Projet de parc éolien de Morsains

DOSSIER DE DEMANDE D'AUTORISATION ENVIRONNEMENTALE

- Lettre de demande
- **Tome 0 : Réponses aux compléments du 30 mars 2022**
- Tome 1 : Cartographie
- Tome 2 : Étude d'impact - Résumé non technique
- Tome 3 : Étude de dangers
- Note de présentation non-technique

Tableau de suivi des réponses aux compléments apportés

Figure 2 : Nombre de contacts par classe de vitesse de vent (m/s)

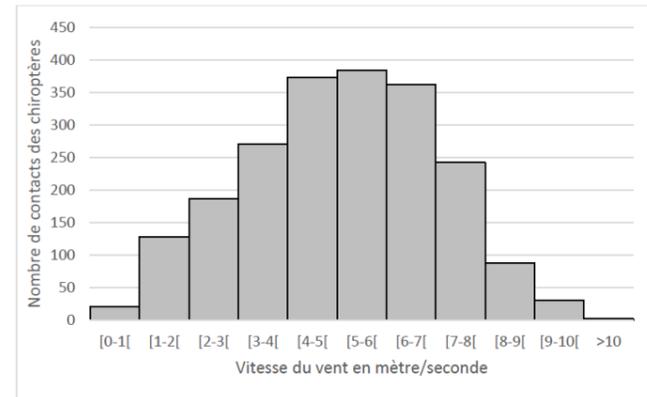
- Variation de l'activité en fonction du vent : le nombre de contacts en hauteur augmente jusqu'à atteindre un maximum pour une vitesse de vent comprise entre 5 et 6 m/s, comme le montre le graphique ci-après :

→ Valorem a donc fait le choix de brider à 6m/s pendant la période de plus forte activité entre le 15 août et le 31 octobre et de brider à 4,5m/s pendant le reste de la période d'activité des chiroptères par sécurité ;
